中深度処分対象廃棄物の放射能濃度決定方法の基本手順の技術評価に関する  
日本原子力学会への説明依頼事項（その1）への回答  
(案)

2021年10月25日時点版  
(一社)日本原子力学会  
標準委員会

図 F.1—BWR チャンネルボックスの放射化計算フロー図

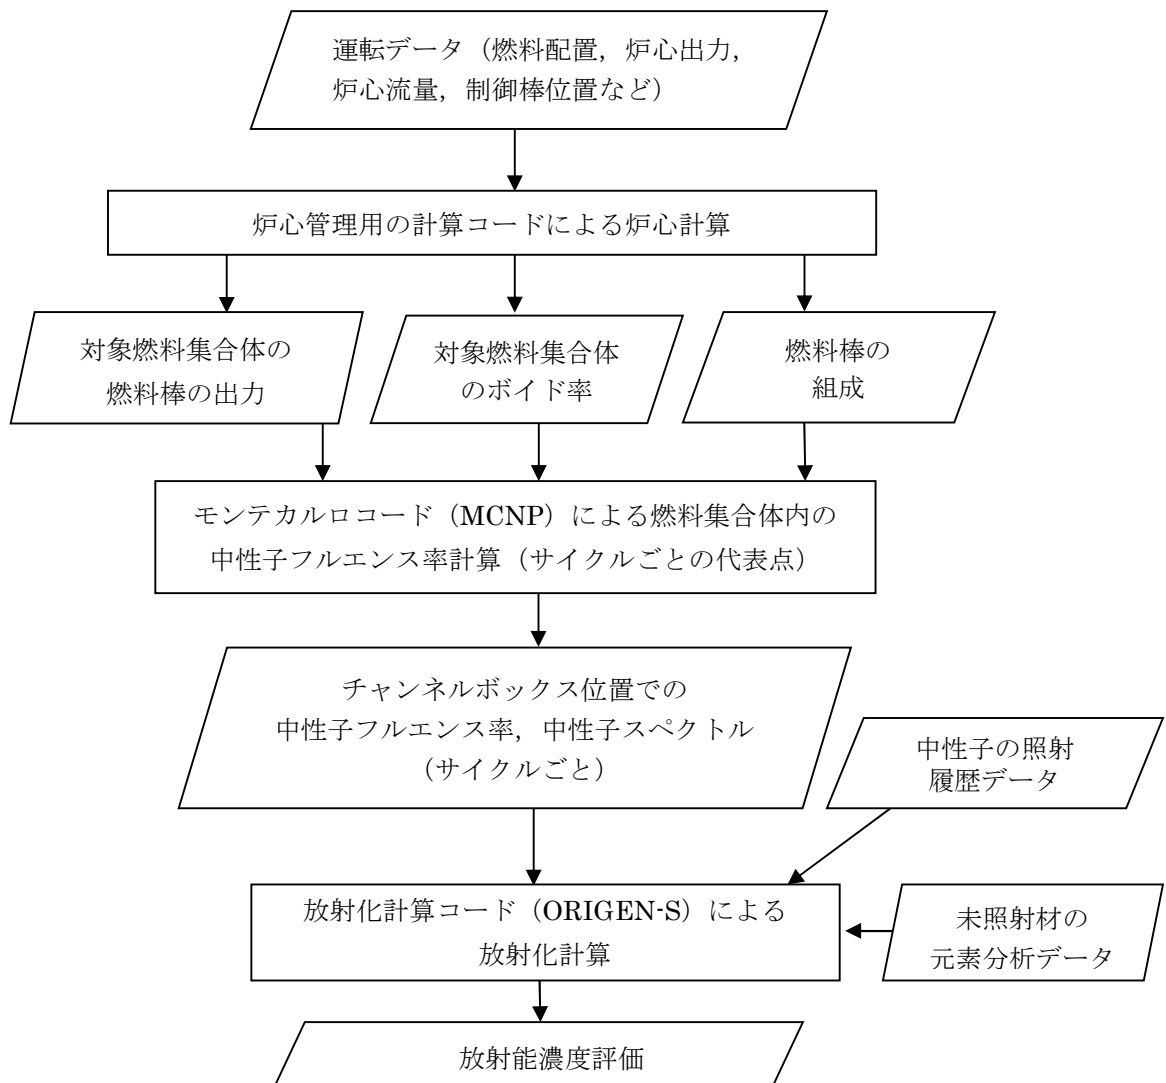
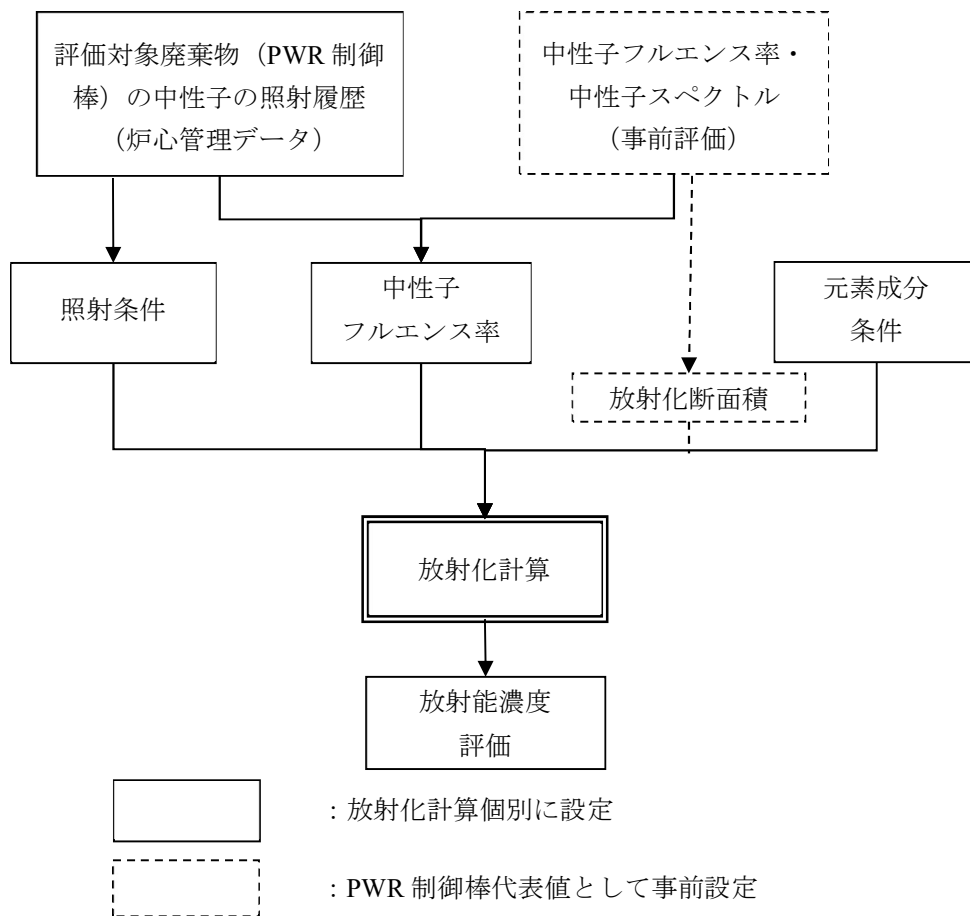
3. 「5.2.3.4 濃度分布評価法」に、「原子炉内の固定された放射化金属等は、元素成分条件及び照射条件（時間）が同じで、原子炉内での設置部位の中性子フルエンス率だけが異なる」とありますが、対象部位によっては中性子スペクトルの変動のケースも考えられ、その変動性を踏まえた放射化断面積の条件に影響する可能性が考えられます。中性子フルエンス率だけとしている理由について説明してください。

中性子スペクトルの変動は、標準 6.1.2.3 b) 及び附属書 D の D.5.1 に示しますように放射化断面積に中性子スペクトルの特性を考慮して反映します。

したがって、標準 6.1.2.1 に示します放射化計算の入力条件としては、「元素条件」及び「照射条件」及び「中性子条件（中性子フルエンス率・中性子スペクトル）」ですが、標準 5.2.3.4 では、放射化計算の入力条件の内、「元素条件」及び「照射条件」は一定で、かつ、中性子スペクトルは放射化断面積のパラメータに反映されますので、「中性子フルエンス率だけ」との表現としています。

例えば、BWR のチャンネルボックス及び PWR の制御棒では、放射化断面積への反映方法が使用する放射化計算コードによって、次のように異なります。

**ORIGEN-S** 中性子スペクトルを表すインデックスによって、計算コードの内部にて放射化断面積を計算

(附属書 F の図 F.1 参照：BWR のチャンネルボックスの例)

**ORIGEN2** 中性子スペクトルを考慮した放射化断面積を作成

(附属書 F の図 F.4 参照：PWR 制御棒の例)

このように、いずれの計算コードでも中性子スペクトルは、最終的に放射化断面積として考慮します。

図 J.4—ZrTN804D (BWR チャンネルボックス) の放射能濃度の評価例 (管理指標: 集合体平均燃焼度)

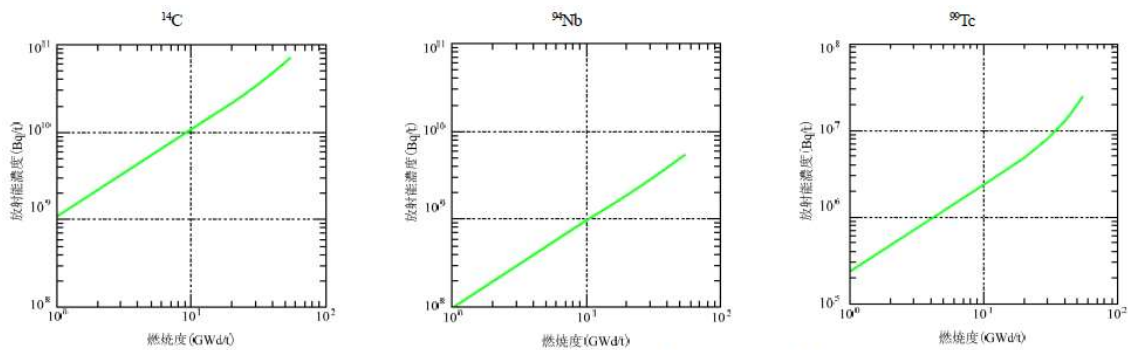
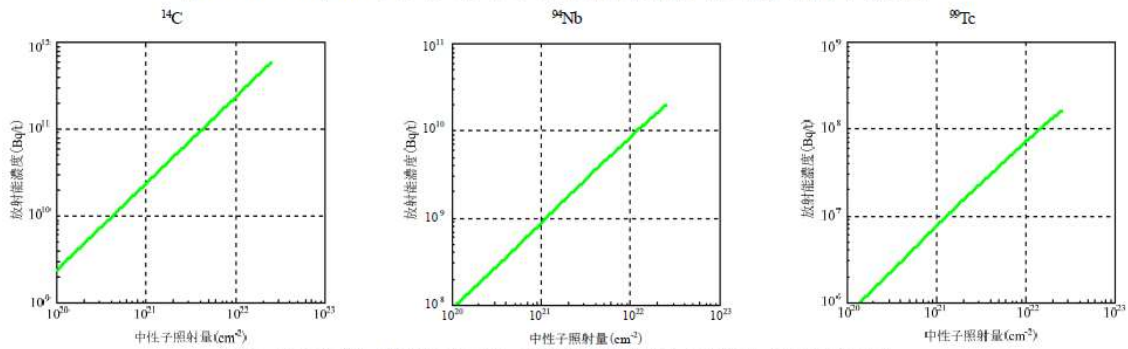
- (1) 「したがって、この方法は、評価対象とする放射化金属等に対する照射量と比例する因子が原子力発電所などで管理され管理指標として利用できること、又は対象物の代表的な、若しくは保守的な中性子フルエンス率が設定できることが適用の条件となる。」とありますが、「又は」として入る理由（どちらか片方でよい理由）について説明してください。
- (2) 「管理指標の例として、中性子の照射量（中性子フルエンス率と中性子の照射時間の積）に比例する因子を用いることが示されており、例として燃烧度が挙げられていますが、そのほかの管理指標としてどのようなものが想定されるか説明してください。
- (3) 例えば放射能濃度の単位として Bq/t (F. 2. 4) と Bq/g (表 K. 2) が混在していますが、本標準において使用する単位系について説明してください。
- (4) (2) 式は、換算係数に管理指標を乗じることで放射能濃度を算出していますが、管理指標としては、累積照射時間、燃烧度が例として示されて

放射能濃度を求めるための管理指標には、燃焼度の他に、累積照射時間、照射量があります。集合体平均燃焼度と、中性子の照射量との換算係数に関して、それぞれを管理指標として評価した一例を附属書Jの図J.4及び図J.5に示しています。

また、これらの管理指標は、原子力発電所のプロセス計算機によって管理されており、信頼できる管理指標です。

図 D.1—区間推定法による放射化計算の入力データの基本設定フロー

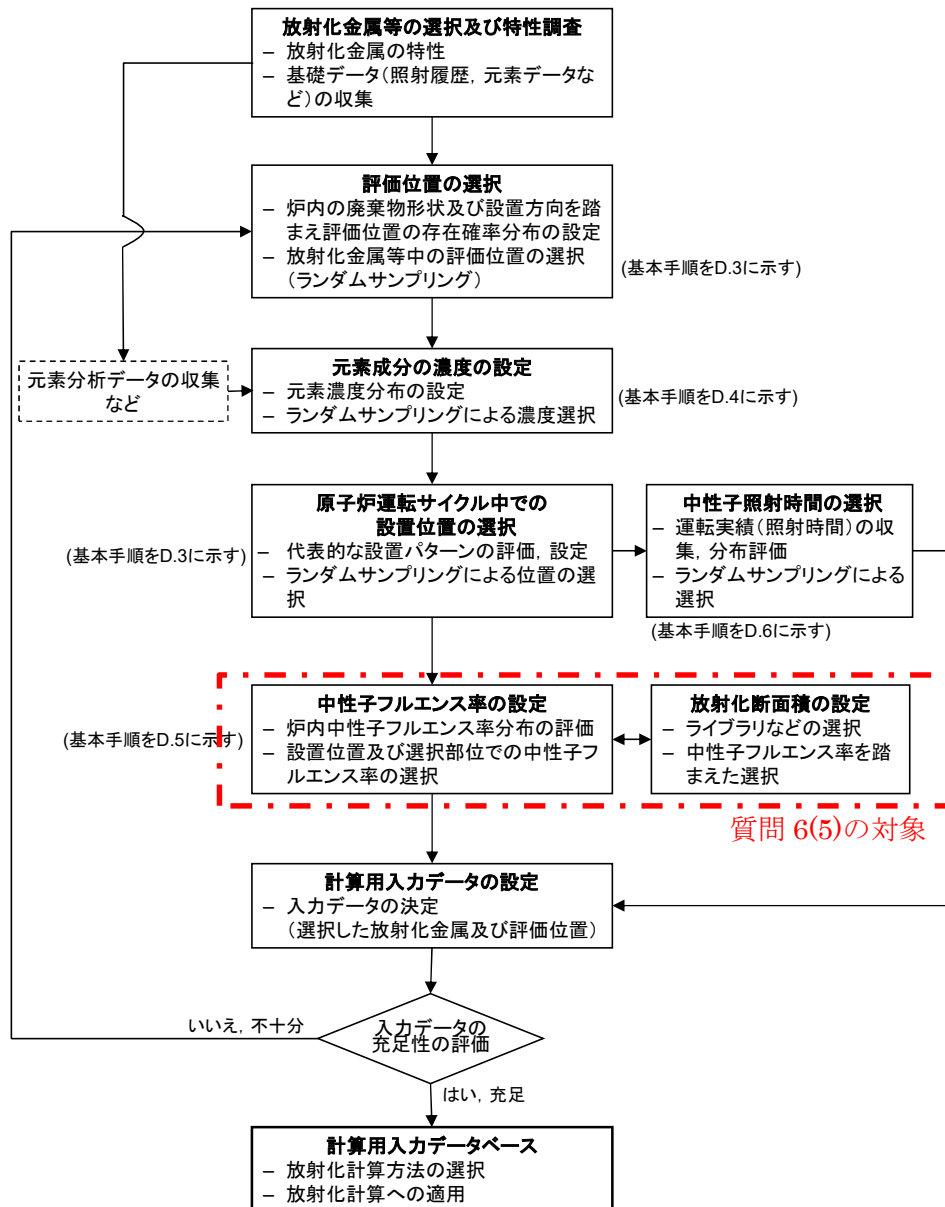
- (1) 各入力条件の設定は「代表的な条件」または「ランダムサンプリング」となっていますが、本標準の目的を「最大放射能濃度を超えないこと」とした場合に「保守的な条件」としなくてよい理由を説明してください。
- (2) 「代表的な条件」と「ランダムサンプリング」を使い分ける際の条件を説明してください。また、同一の放射化金属等について、「代表的な条件」と「ランダムサンプリング」それぞれの手法で計算した際の、計算結果の同等性を説明してください。
- (3) 「評価位置の選択」のボックスに「評価位置の存在確率分布の設定」がありますが、D. 3 に記載がないので、存在確率分布の設定方法を説明してください。
- (4) ランダムサンプリングを行う場合の計算の繰り返し回数の考え方について説明してください。
- (5) 「中性子フルエンス率の設定」のボックスと「放射化断面積の設定」のボックスの間が両矢印になっていますが、その意味を説明してください。

(6) 「入力データの充足性の評価」については、附属書 A.4 妥当性確認の例において、「なお、区間推定方法に必要な放射化計算結果の数は、図 A.2 に示す放射化計算の数による Key 核種濃度と難測定核種濃度間との相関係数の安定性の評価などによって、把握できる。」とあり、図 A.2 「に放射化計算数の増加に伴う相関係数（平均、95%信頼下限値）の安定性のイメージ」が示されていますが、これを用いて具体的にどのように充足性を判断するのか説明してください。

標準は、最大放射能濃度及び総放射エネルギーの評価を対象としており、「代表的な条件」（保守的な条件での最大放射能濃度の評価）、または「ランダムサンプリング」（放射能濃度分布などの評価）を適用することによって、これら进行评估します。

この「ランダムサンプリング」は、評価対象の全体を網羅する条件範囲からランダムに入力データの抽出を行って入力条件を設定しますので、その計算結果が示す放射能濃度の分布（分布から平均値、最大値が評価可能）、又は濃度比の分布（分布から平均値、最大値が評価可能で、スクリーニングレベルのような制限の考え方も適用可能）を使用することによって、廃棄体の最大放射能濃度を評価することが可能です。

標準は、示しています各手法間の同等性を求めているものではありません。また、保守性を確保した評価方法とする基本的な考え方としては同等ですが、適用する保守性の取り方によっては、各手法で評価した結果は必ずしも一致するものではありません。

なお、入力条件の設定方法は、評価方法と密接に関係しますので、適用する評価方法（点推定法か区間推定法か）によって、次のような選択になります。

### 回答6（3）

評価位置の存在確率分布の設定は、附属書 D の表 D.2 に示しています。原子炉内での機器などの設置方向に応じて、基本的に設置方向が軸方向の場合は「一様分布」、径方向の場合は「該当部の面積比に応じた分布」で設定します。

#### **回答6（4）**

ランダムサンプリングを行う場合の計算の繰り返し回数は、標準 6.1.3.3.2 に示します次の考え方で、データ数の充足度の評価によって安定と判断されるまでの計算回数になります。

### 回答6 (5)

「中性子フルエンス率の設定」のボックスと「放射化断面積の設定」のボックスの間が両矢印になっていますのは、放射化計算は中性子フルエンス率と放射化断面積（中性子スペクトルを考慮して設定）とによって影響を受けますので、標準 6.1.2.3 b) に示しますように、相互の関係を把握した上での設定が必要なため、矢印を両方向にしているものです。

### 回答6 (6)

入力データ数 (すなわち、計算回数に相当します) の充足性を判断する方法としましては、標準 6.1.3.3.2 に示します次の考え方によって判断します。

図 1群実効核反応断面積ライブラリの作成フロー

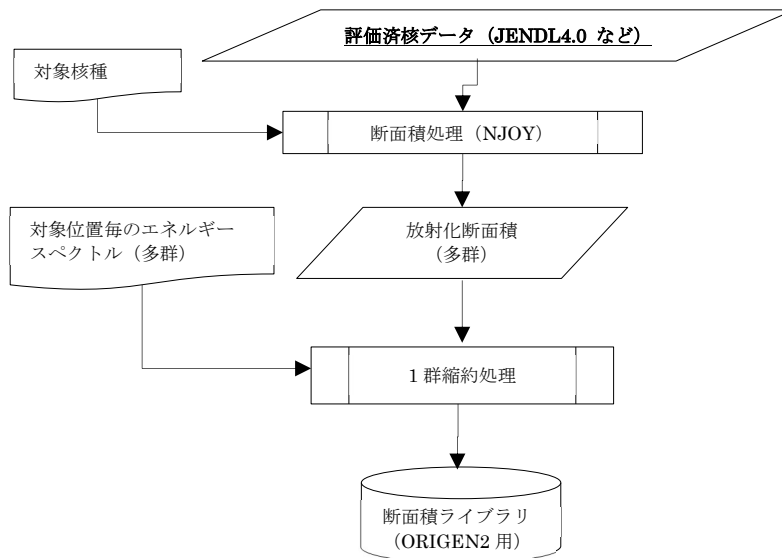
- (1) 「群定数」及び「1群実効断面積」について説明してください。
- (2) 「中性子スペクトル評価の結果などによって放射化範囲の中性子スペクトルの特性を考慮して固有の断面積を作成することもある。」との記載について、具体的にどのような方法を探るのか説明してください。
- (3) 「1群実効断面積の作成に影響を与える中性子スペクトルの特性については、あらかじめ把握しておく必要がある。」との記載について、具体的な実施内容と、1群実効断面積のみでよい理由を説明してください。
- (4) 中性子条件を「中性子フルエンス率」、「中性子スペクトル」及び「放射化断面積」に大別していますが、本項の説明は中性子フルエンス率と放射化断面積の設定における基本的な考慮事項に留まっています。中性子スペクトルの設定における基本的な考慮事項を説明してください。

「中性子スペクトル評価の結果などによって放射化範囲の中性子スペクトルの特性を考慮して固有の断面積を作成することもある。」については、ORIGEN2 コードシリーズの手順です。ORIGEN2 コードシリーズについては、原子炉内で照射される放射化金属等（制御棒、バーナブルポイズン棒などの運転中廃棄物）に対しては、原子炉内の燃料領域のスペクトルで縮約された既存の1群実効断面積ライブラリ（ORLIB-J40 など）が使用できますが、燃料領域以外など中性子スペクトルが異なる位置の放射化金属等（バッフルなどの解体廃棄物）に対しては、当該位置の中性子スペクトルを反映した1群縮約断面積を準備する必要があります。断面積の作成フローを下図に示します。

表 I.14—ZrTN804D (BWR チャンネルボックスの本体) の照射時間の出現頻度分布の設定

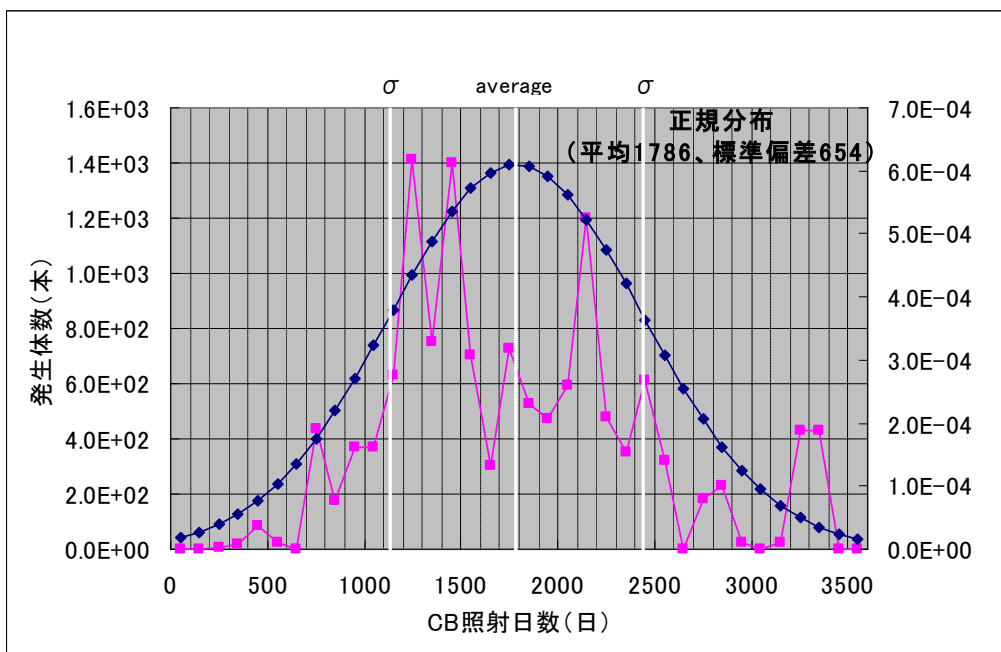
16. 「D.6.1 中性子の照射条件設定の基本的考え方」の「表 D.8—プラント寿命中における中性子の照射時間及び照射停止時間の基本的考え方」において、照射時間（合計）の頻度分布による設定について、中性子の照射時間（合計）の実績などで適切な分布形状（例えば、正規分布）を設定するとありますが、実際の運転実績から考えられる照射実績は何らかの分布に従うものなのか、また分布の選定はどのような判断基準で行うのか、具体例をもって説明してください。

BWR チャンネルボックスの場合、附属書 I の表 I.14 に示すように、約 13,000 体の燃料集合体の燃焼度の実態調査結果より、燃焼度が正規分布となっていることを把握しています。

燃焼度が正規分布であれば、燃焼度に比例する照射時間の頻度分布も正規分布となります。
